改善箇所説明図

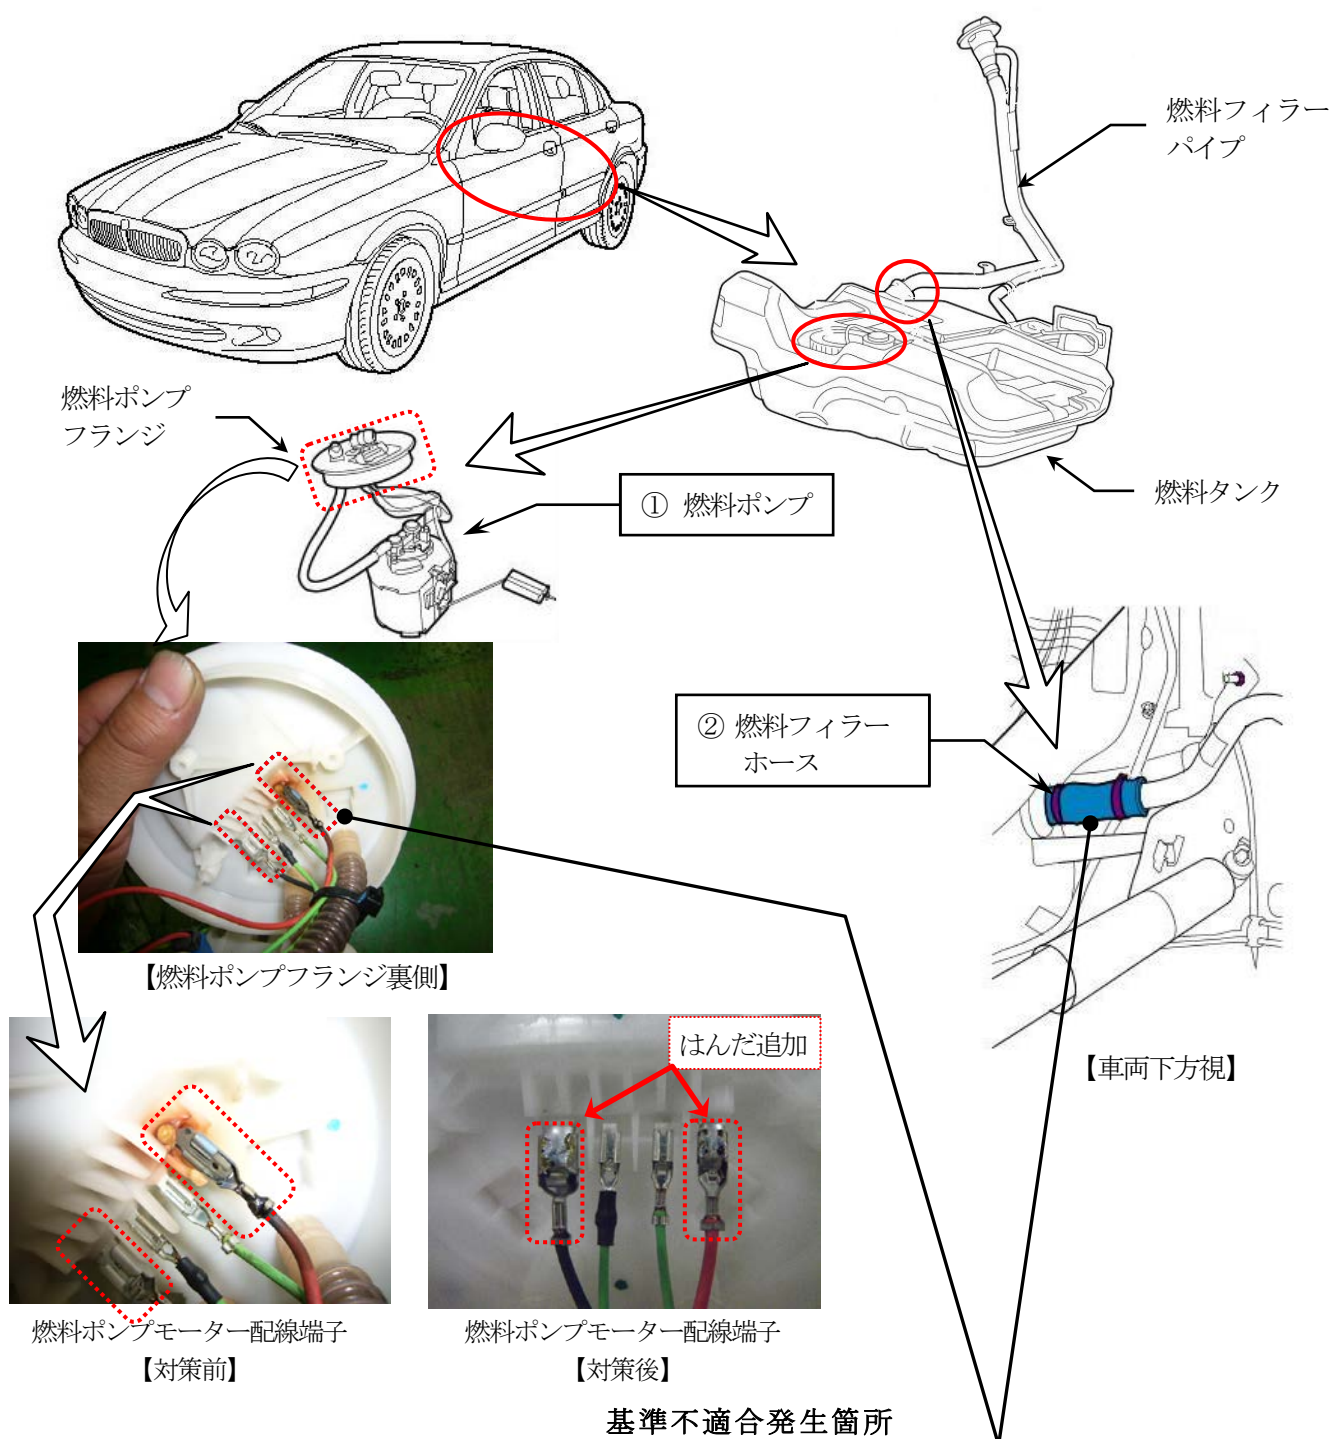
- ① 燃料タンクのポンプモーター配線端子において、当該端子接続部が電気発熱と冷却の繰り返しにより緩み、接触不良となって発熱と放電が発生する。このため、端子接続部が熱で溶けて断線することで燃料供給が止まりエンジンが停止したり、端子接続部の周囲が熔損することにより穴が開き、そこから燃料が漏れるほか、最悪の場合、漏れた燃料が火花により着火し火災に至るおそれがある。
- ② 燃料タンクと燃料フィルターパイプを接続する燃料フィルターホースの材質が不適切なため、燃料によって腐食して亀裂が発生し燃料が漏れるおそれがある。

- ① 全車両、当該燃料ポンプをポンプモーター配線端子にはんだを追加した対策品と交換する。
- ② 全車両、当該燃料フィルターホースの材質を変更し、耐腐食性を向上した対策品と交換する。
